**RELATÓRIO DE FISCALIZAÇÃO TÉCNICA DOS SISTEMAS DE ÁGUA E  
ESGOTO DO MUNICÍPIO DE  
MOGI MIRIM**

**PRESTADOR: SAAE - SERVIÇO AUTÔNOMO DE AGUA E ESGOTOS DE MOGI MIRIM**

**Relatório R5 – Continuação do Diagnóstico e Não Conformidades**

**Americana, maio de 2016**

**Nome:** Reservatório ETA II

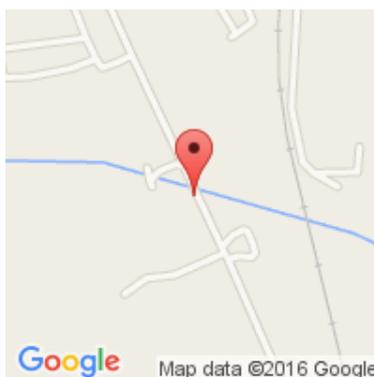
**Item 6.3:** Existência de vazamentos aparentes nas instalações (Art. 2º da Lei Federal 11.445/2007).  
Prazo: Imediato

**Item 6.4:** Existência de locais sem guarda-corpos ou escadas em situação inadequada (Art. 5.16 da NBR 12217/1994). Prazo: Em até 180 dias

**Item 6.9:** Inexistência de telas de proteção contra entrada de insetos e pequenos animais nas tubulações de ventilação (Art. 5.14 da NBR 12217/1994). Prazo: Imediato

#### Item 6.10

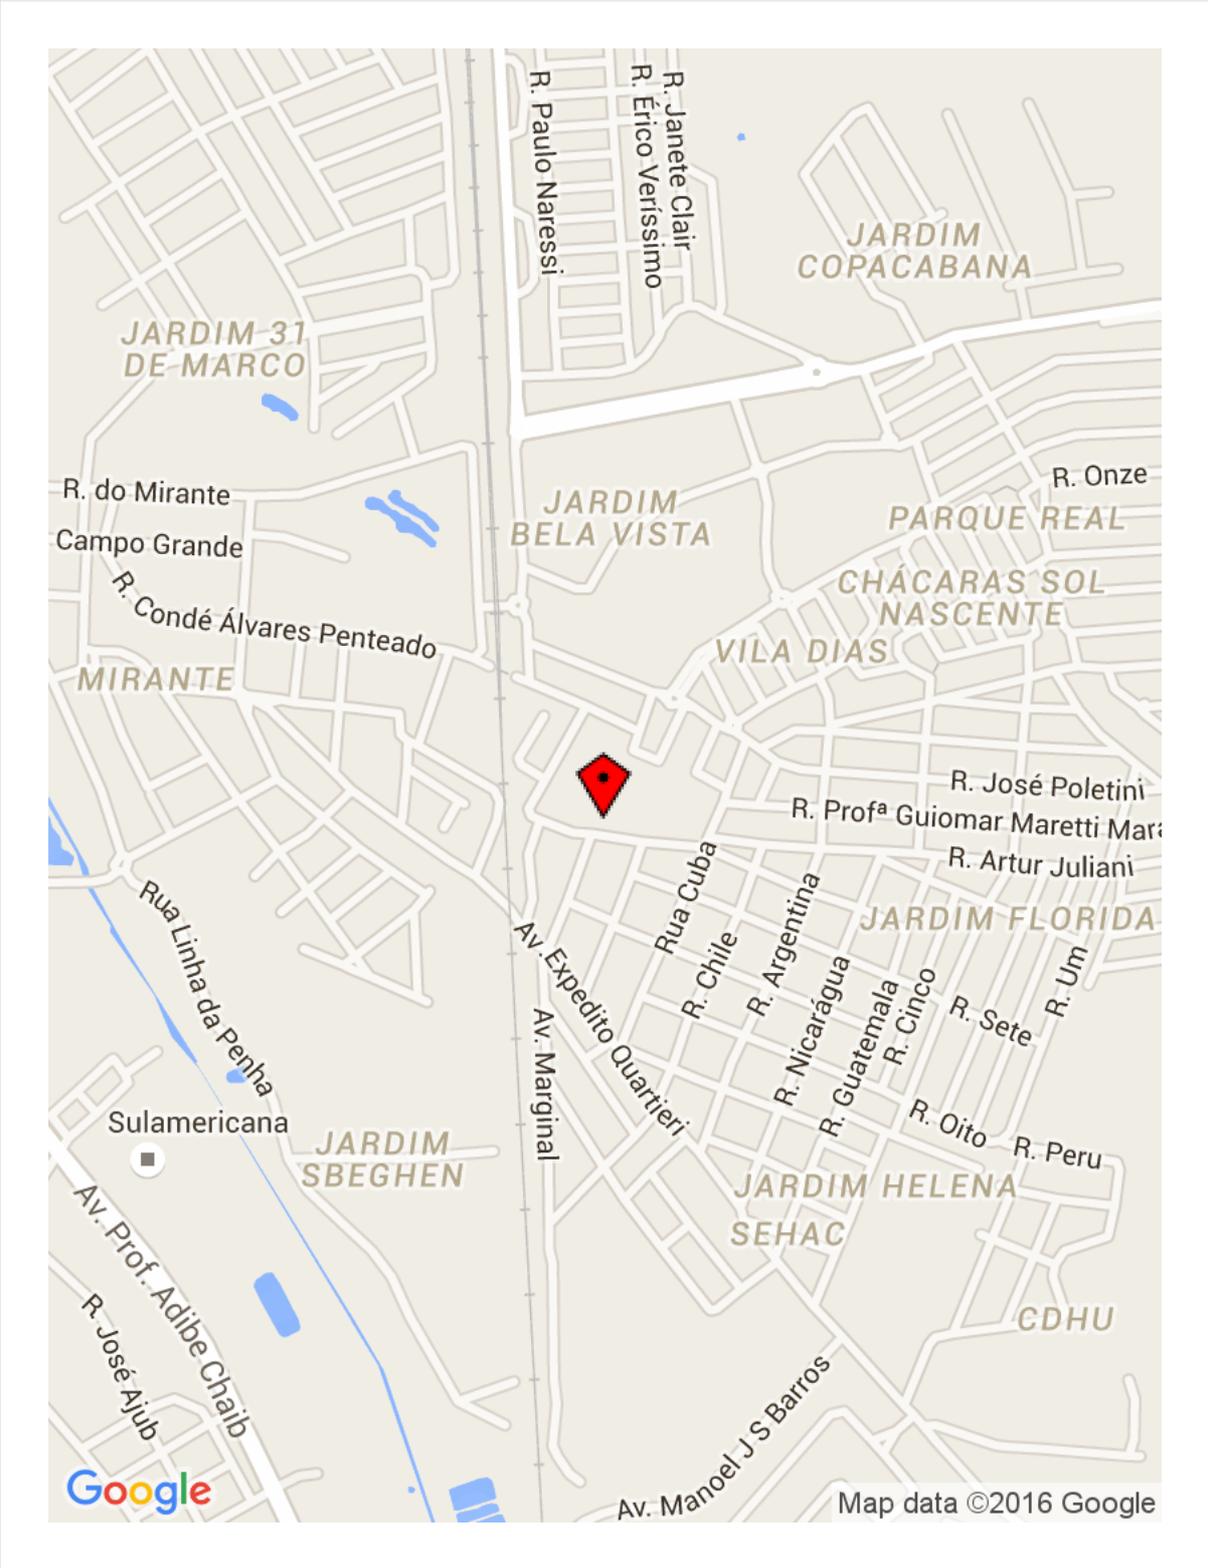
**Item 6.10:** O reservatório sem tampas de inspeção em boas condições (Art. 5.13 da NBR 12217/1994). Prazo: Imediato
